Séance du comité consultatif d'urbanisme
10 avril 2024 à 17h00
5160, boul. Décarie, 6e étage, salle Côte-des-Neiges

ORDRE DU JOUR

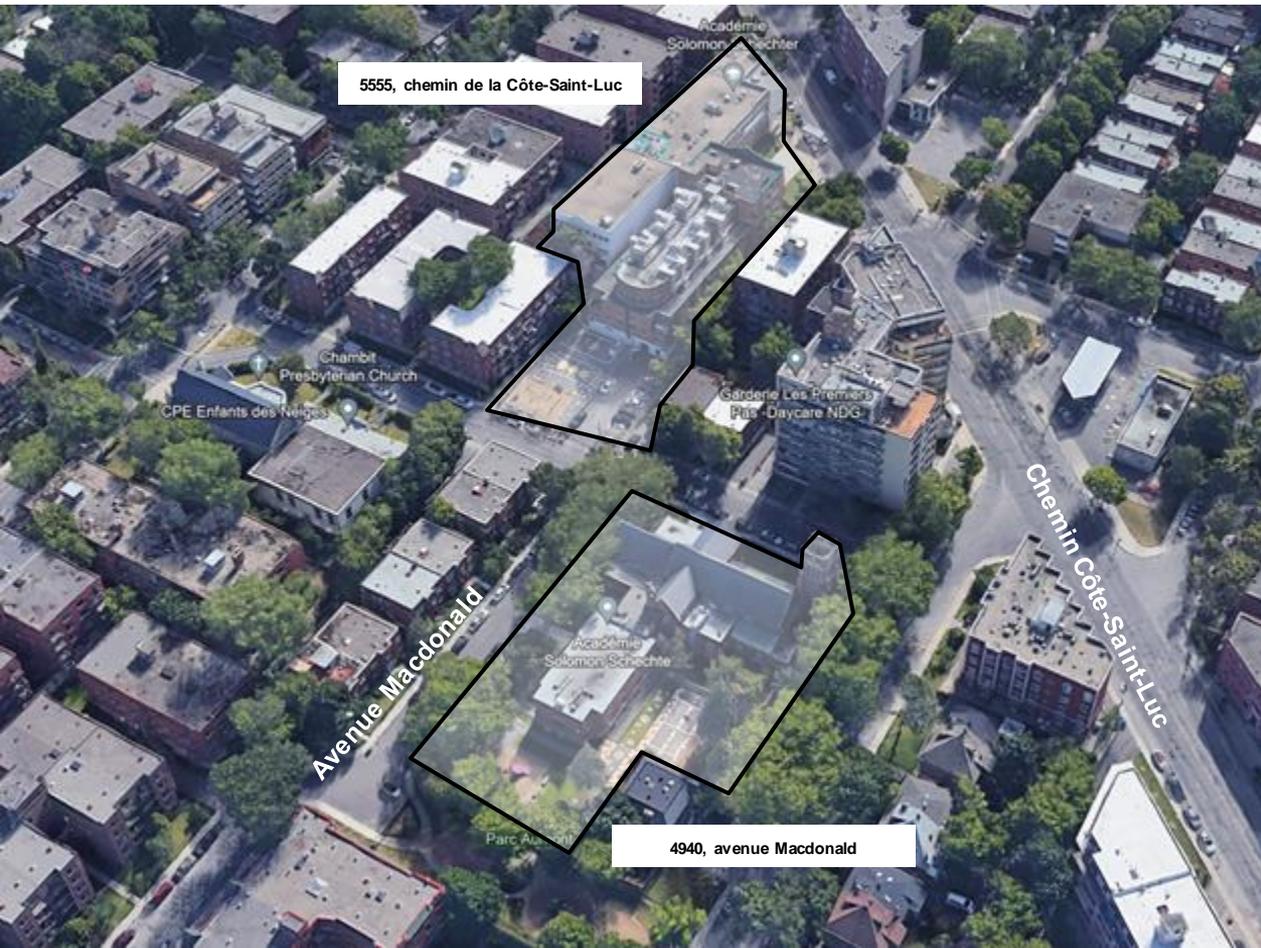
- La hauteur de la partie opaque (partie basse) de la clôture et / ou des glissières de béton, devra être limitée à 90 cm, le cas échéant;
- La hauteur totale de la clôture devra être limitée à 1,83 m;
- La partie haute de la clôture, composée d'acier perforé, devra être ajourée d'au moins 40 %;
- Les feuilles de plexiglas ou de polycarbonate qui composent la clôture devront avoir un degré de transparence de 100 % et être uniquement installées du côté intérieur de la cour d'école;

- Outre les glissières de béton situées du côté intérieur de la cour, la clôture ne devra comporter aucun autre élément de béton hors sol;
- La clôture et les glissières de béton devront être de couleur grise, telle que présentée sur l'échantillon joint au dossier;
- La partie basse de la clôture doit descendre près du niveau du sol afin cacher visuellement les glissières;
- Des plans révisés conformément aux recommandations ci-dessus et illustrant les détails d'assemblage des matériaux, les hauteurs, les couleurs et les proportions entre les parties ajourées et opaques devront être déposés.

ESCALIERS, RAMPES
GARDE-CORPS
EN ALUMINIUM SOUDÉ

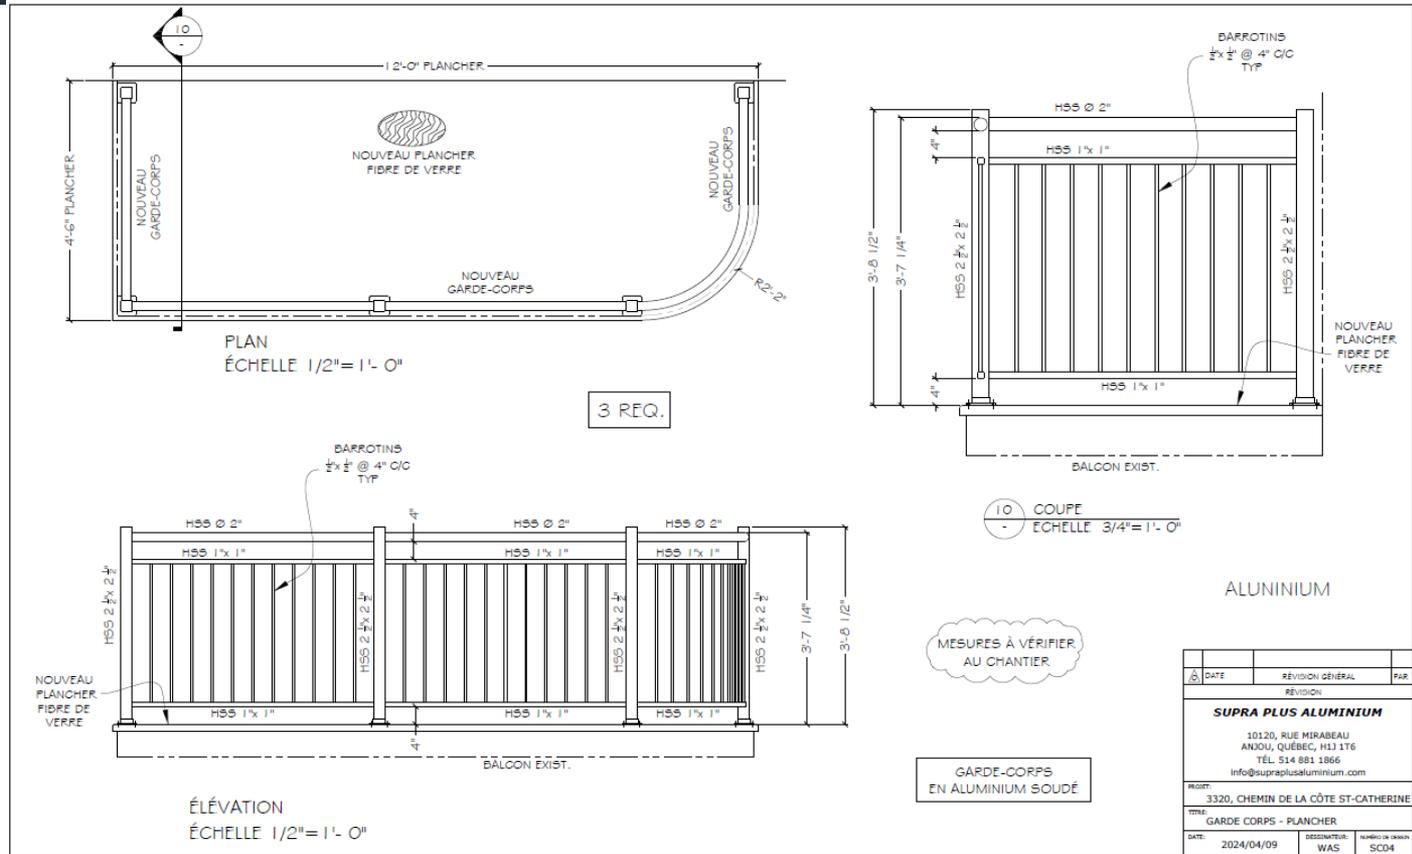
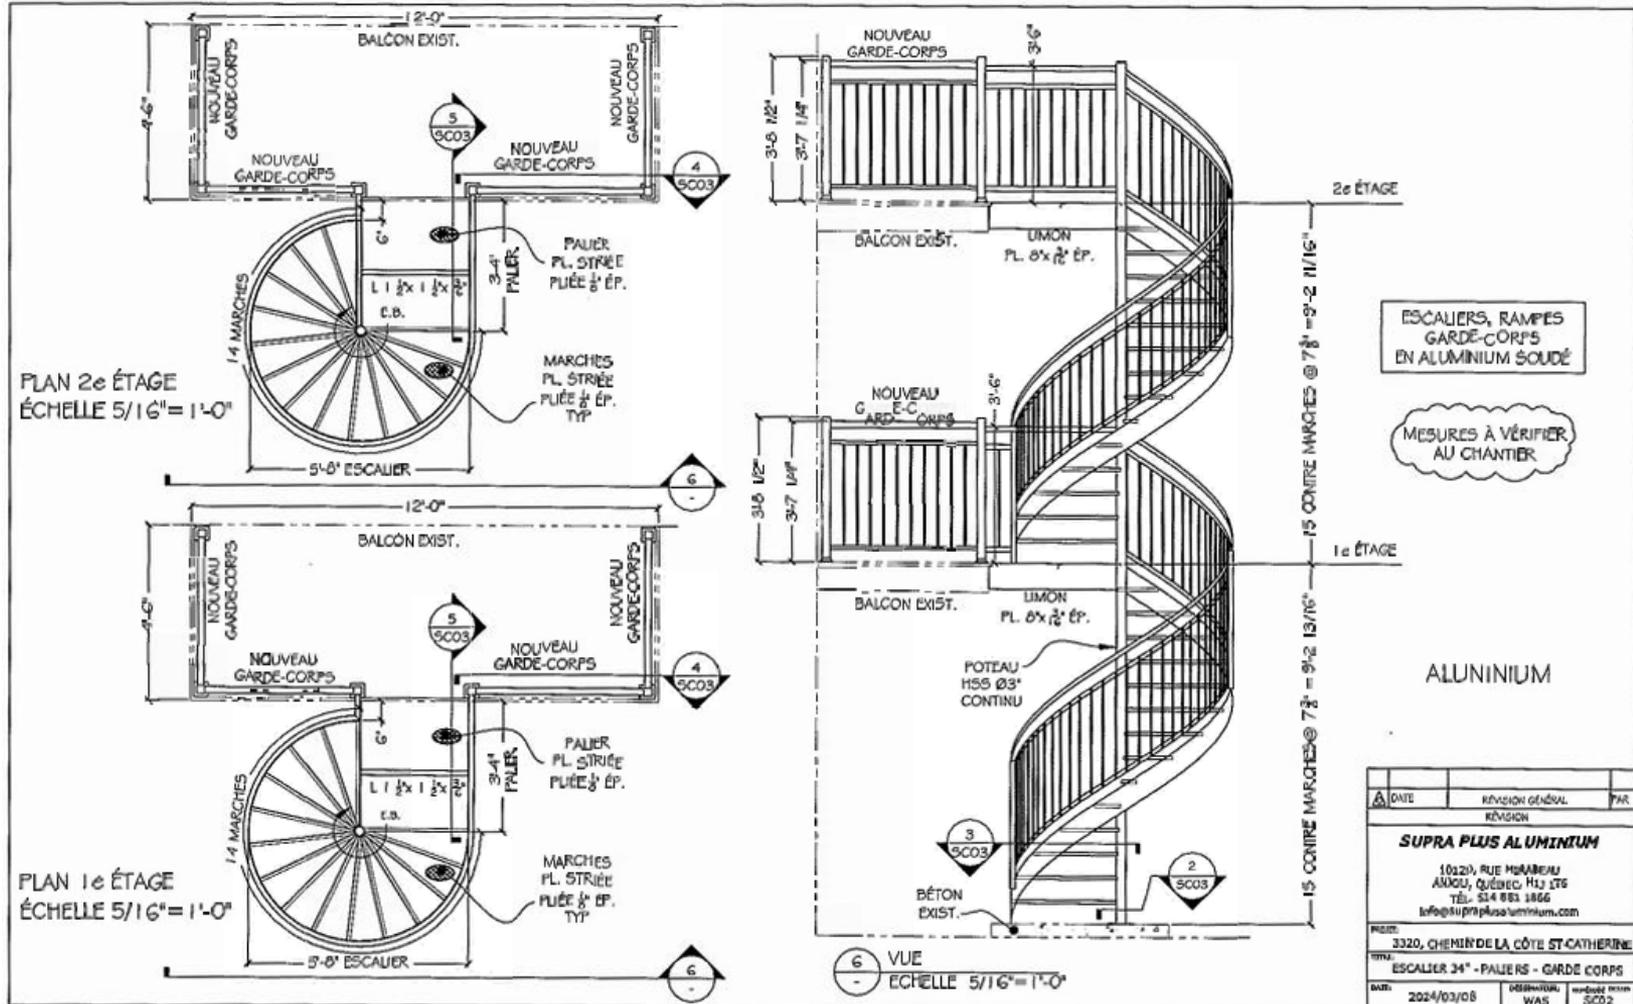
La Direction recommande de revoir la conception proposée pour les gardes corps en aluminium soudé, de manière à se rapprocher de la légèreté des garde-corps d'origine en fer forgé.

- **Éliminer, affiner, ou remplacer le profilé HSS proposé pour les poteaux;**
- **Éliminer le dépassement des poteaux afin d'assurer la continuité de la main courante.**
